玄海原子力発電所 4 号炉における
高燃焼度燃料の使用に伴う設置変更許可申請について
(3 号及び 4 号発電用原子炉施設の変更)
(コメント回答方針)

2 0 2 3 年 5 月 1 2 日
九 州 電 力 株 式 会 社

図 適用及び申請条文の選定・類型化フロー

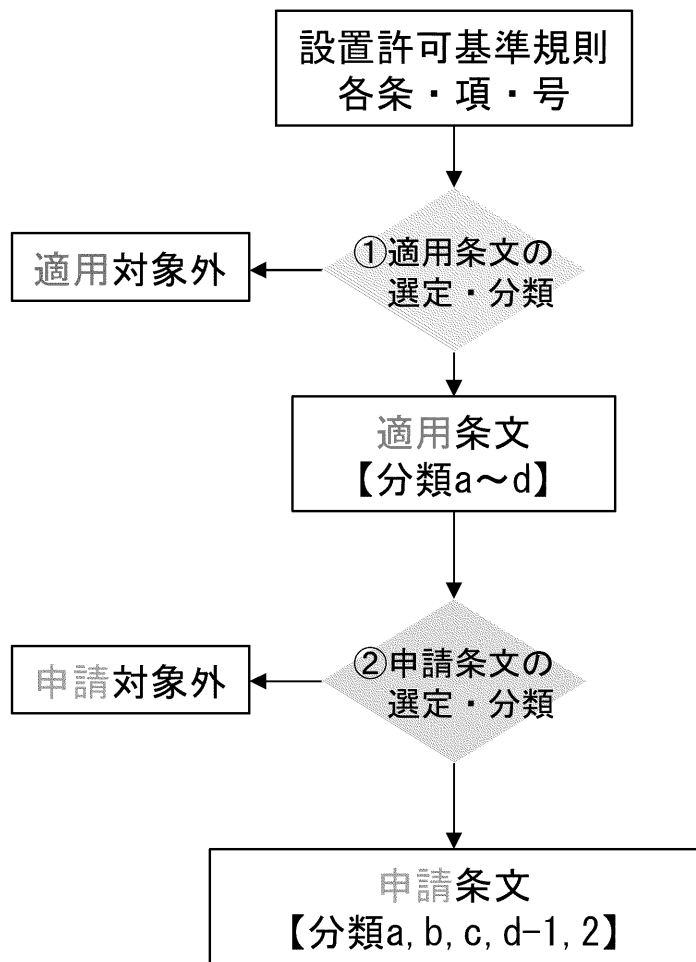
No.	年月日	指摘事項の内容	回答
1	2023年 2月7日	高燃焼度燃料の使用により影響が及ぶ条文について幅広く抽出すること。抽出にあたっては、燃料集合体に直接要求のある条文及び燃料集合体の変更に関連する条文について、関連性も含めて考え方を整理すること。	
2	2023年 4月18日	本申請に伴い変更した各項目の表について、本文だけではなく、添付書類を含めて整理すること。	
3	2023年 4月18日	適用条文の選定・類型化フローについて、客観的な選定となるよう判定基準を検討すること。	
4	2023年 4月18日	条文整理表の第4条1項について、燃料集合体の形状維持の説明の追記を検討すること。	
5	2023年 4月18日	条文整理表の第12条2項について、燃料集合体の安全重要度分類の考え方に基づき、12条の解釈に即した説明となるよう検討すること。	
6	2023年 4月18日	条文整理表の16条のキャスク関連について、4号炉の高燃焼度燃料をキャスクで取り合いの有無を含めた説明となるよう検討すること。

設置許可基準規則の各条文の各号、各項に対して、適用及び申請条文の選定・類型化を下図のフローに基づき行う。

①適用条文※の選定・分類

- 各条・項・号に対して、燃料集合体の変更と条文への関連性の観点で適用条文を選定・分類する。
- 適用条文の選定・類型化の判定フローを本資料P 5に示す。

②申請条文※の選定・分類

- 適用条文のうち、設計方針の変更有無の観点で申請条文を選定・分類する。
- 申請条文の選定・類型化の判定フローを本資料P 6に示す。
